Предмет: Внутренняя крышка кожуха вариатора (CVT)

№. 2007-12

ГОД	МОДЕЛЬ	НОМЕР МОДЕЛИ	СЕРИЙНЫЙ НОМЕР
2006/2007	Outlander™ (с V-образным двигателем и системой питания EFI)	Все	Все
2007	Renegade™

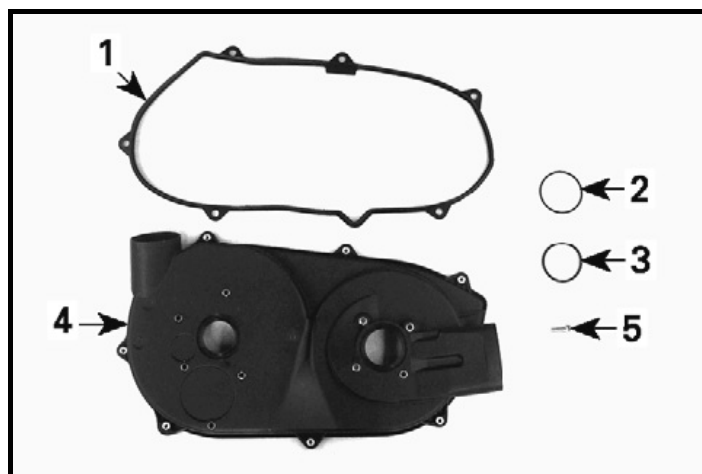
Для мотовездеходов с V-образным двигателем и системой питания EFI разработаны новые элементы: внутренняя крышка кожуха вариатора с воздухопроводом, уплотнительная прокладка кожуха, уплотнительные кольца, винты крепления. Новые элементы обеспечивают надежное уплотнение кожуха вариатора (CVT) при движении в глубокий брод.

Эти новые компоненты доступны для заказа как комплект P/N 420 611 404.

Внутренняя крышка кожуха вариатора включена в комплект и больше не поставляется отдельно. Все остальные элементы комплекта являются новыми позициями и доступны для заказа по отдельности.

При замене внутренней крышки кожуха вариатора (CVT) рекомендуется устанавливать весь комплект.
